# 大阪港港湾計画の一部変更について (案)

～説明資料～

大阪市港湾局

### ①フェリー埠頭計画の変更

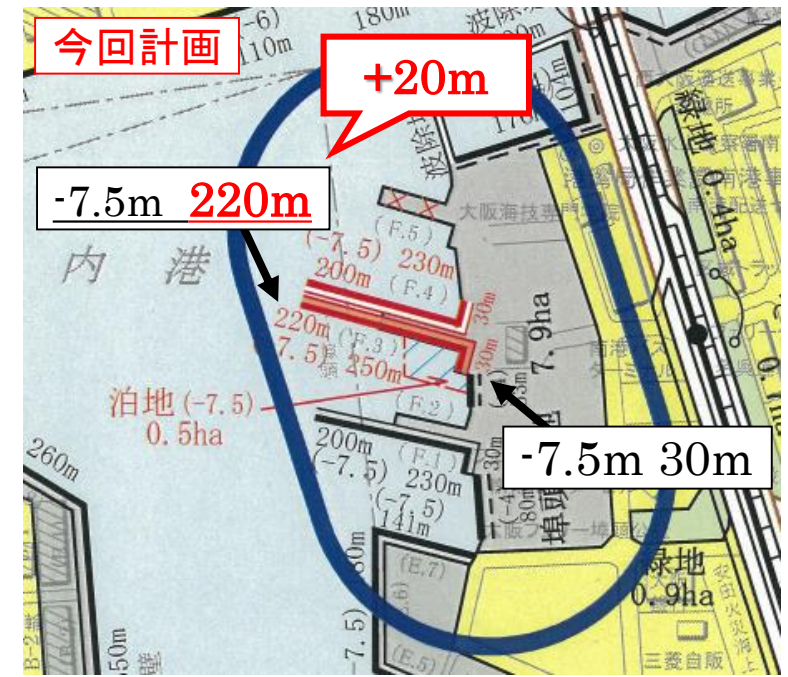
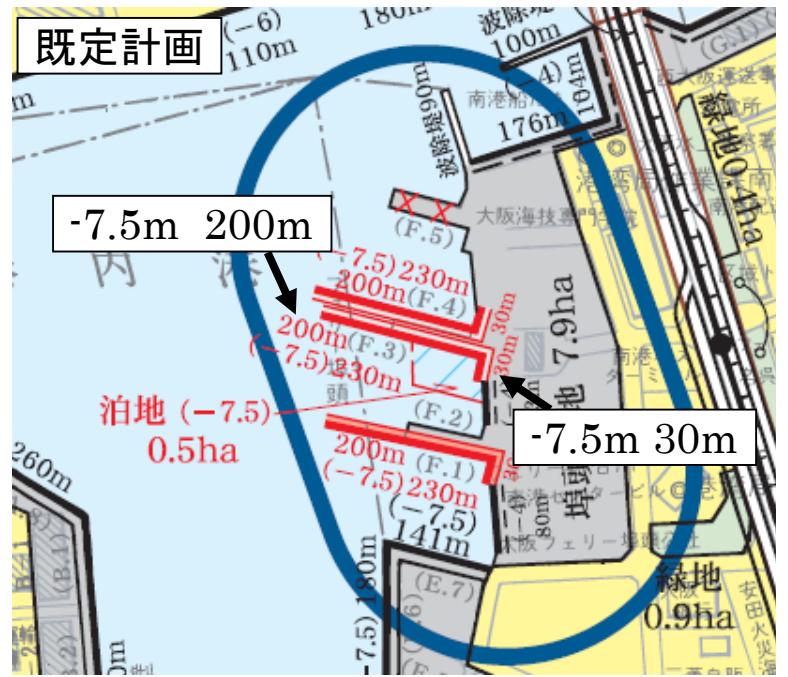
既定計画	施設名	水深(m)	延長(m)	対象船舶
	F1	-7.5	230	15,000GT
	F3	-7.5	230	10,000GT
	F4	-7.5	230	10,000GT
	F5(撤去)	-7.5	230	10,000GT
	合計 (F5除く)			690

今回計画	施設名	水深(m)	延長(m)	対象船舶
	F1	-7.5	230	15,000GT
	F3	-7.5	250	15,000GT
	F4	-7.5	230	10,000GT
	F5(撤去)	-7.5	230	10,000GT
	合計 (F5除く)			710
